Seznam změn v souvislosti s § 222 "Název akce: "Rekonstrukce a přístavba zimního stadionu v Opavě"

Rekonstrukce a přístavba zimního stadionu v Opavě

Číslo: Změnový list č.1
Komentář: Vystrojení průzkumného vrtu

Číslo: Změnový list č.2
Komentář: Bourání stávající ledové plochy

Skladba ledové plochy dle SoD

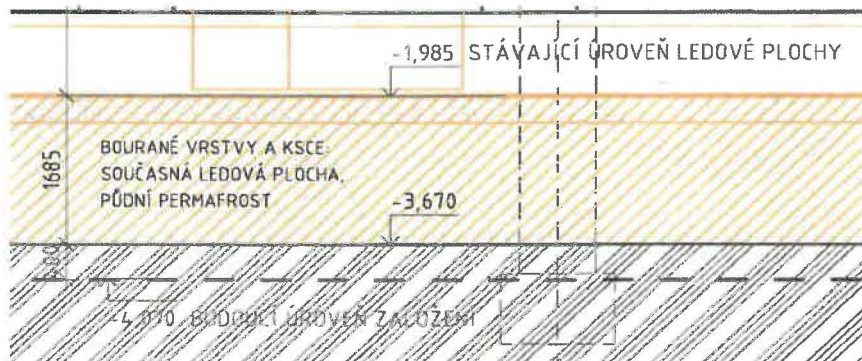
Podklad změnového listu

Výčet bouraných konstrukcí.

Nosná konstrukce haly stadionu zůstane zachována. Navazující projekt počítá také se zachováním střešní konstrukce vzhledem k jejímu dobrému stavu.

Dojde k vybourání ocelových konstrukcí přidaných balkonů, ochozů a horních tribun. Také vestavky pod těmito tribunami budou vybourány. Betonové stupně určené pro stání diváků zůstanou částečně zachovány. Na druhém stávajícím stupni bude provedena tryskové injektáž pro podchycení vrchních schodů. Ta umožní vybourání vlastní ledové plochy a snížení nivelety kluziště o cca 2m. Směrem na západ se Jáma vysvahuje. Jedná se o 1614 m² betonové plochy o tloušťce cca 30 cm a o vybrání podkladu o cca 1,8 m. Tedy o 4500 m³. Tato zemina bude vytěžena a odvezena na skládku.
